Zakopane, dnia 26.04.2018 r.

ADM.270-9/2018 wyjaśnienia SIWZ 1

I. Działając zgodnie z art. 38 ust. 2 ustawy z dnia 29 stycznia 2004 r. Prawo zamówień publicznych (zwanej dalej Pzp) Zamawiający przedstawia poniżej pytanie do treści Specyfikacji Istotnych Warunków Zamówienia dla przetargu nieograniczonego na **wykonanie robót budowlano – remontowych budynków wpisanych do rejestru zabytków w zadaniu inwestycyjnym – projekcie pod nazwą: „Przebudowa oraz remont konserwatorski wraz z budynkiem garażowym i infrastrukturą techniczną budynku Galerii Sztuki im. Włodzimierza i Jerzego Kulczyckich willa Koziańskich” w ramach projektu pod nazwą „Rewaloryzacja i modernizacja zabytkowych budynków Muzeum Tatrzańskiego w Zakopanem dla zachowania i prezentacji unikatowego dziedzictwa kulturowego Podhala” w ramach poddziałania 6.1.1 Ochrona i opieka nad zabytkami – projekty większej skali w ramach Regionalnego Programu Operacyjnego Województwa Małopolskiego 2014-2020.**

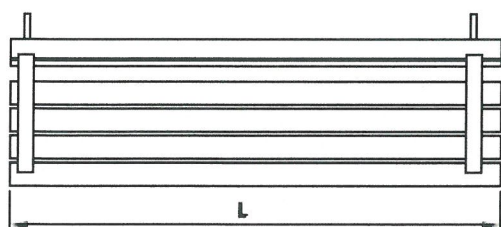
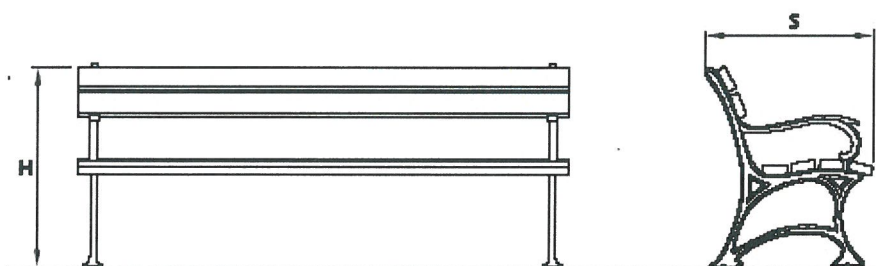
Proszę o dołączenie do materiałów przetargowych rysunków małej architektury ławki.

Wszystkie elementy małej architektury będą montowane na stałe w podłożu w fundamentach, zgodnie z zaleceniami producenta.

Projektuje się ustawienie ławek o metalowych elementach nośnych i siedziskach drewnianych (drewno liściaste barwione) następującego typu: kolor elementów drewnianych to palisander, kolor elementów żeliwnych to czarny matowy.

Wszystkie elementy drewniane muszą być impregnowane ciśnieniowo i zabezpieczone powierzchniowo środkami nietoksycznymi. Wszystkie elementy metalowe będą malowane na kolor czarny - mat.

Ławki muszą mieć kształt i wymiary jak na rysunkach poniżej lub bardzo zbliżone (rysunki mają charakter poglądowy). Natomiast lampy powinny zostać wykonane zgodnie z rys. 1.12 (projekt wykonawczy, branża elektryczna – widok słupka oświetleniowego z projektorem).

H = 75 – 85 cm

S = 60 – 67 cm

L = 170 – 200 cm
